Unterlage W 7.1.1

PLANFESTSTELLUNG

Frankenschnellweg
 Kreuzungsfreier Ausbau Abschnitt West
 Ausbau mit Neubau von Lärmschutzwänden

Lageplan
 Lageplan 2

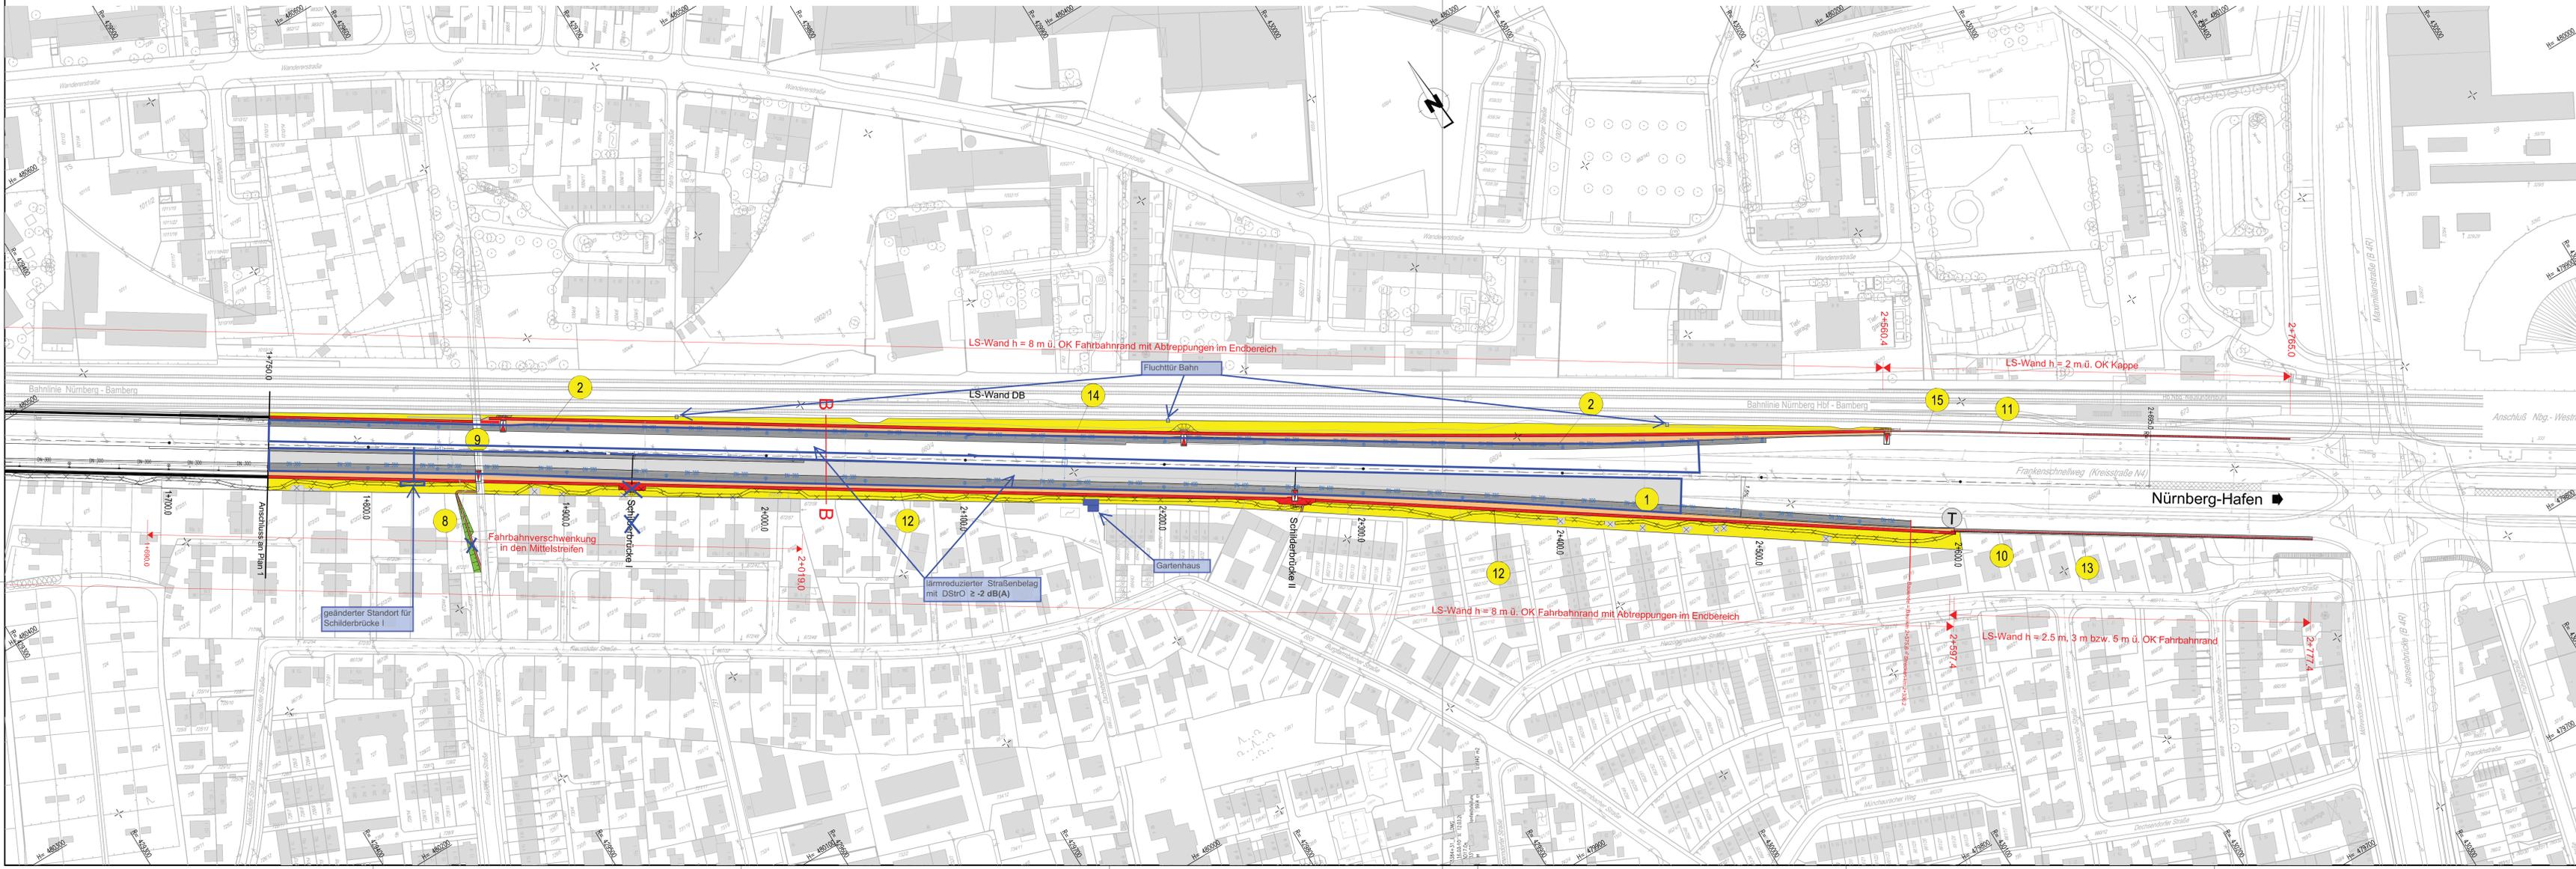
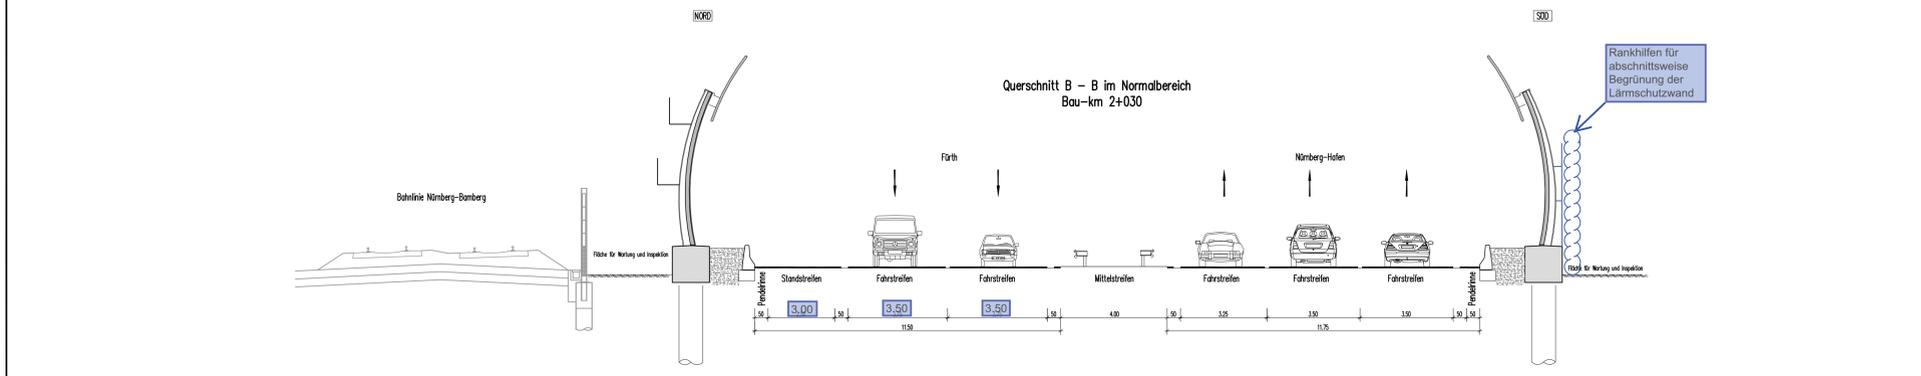
Änderungen und Ergänzungen im Anhörungsverfahren sind blau dargestellt Feb 2012

Nr.	Art der Änderung	Datum	Name
5	Rankhilfen ergänzt	Juni 2013	Rüger
4	Fluchttüren Bahn ergänzt	Juni 2013	Rüger
3	Gartenhaus auf Fl. Nr. auf 664/23 u. Fl.Nr. 664/21 ergänzt	Juni 2013	Rüger
2	lärmreduzierter Straßenbelag ergänzt, SB I verschoben	Juni 2013	Rüger
1	Fluchtweg-Rampe auf Fl.Nr. 672/19 entfällt	Juni 2013	Rüger
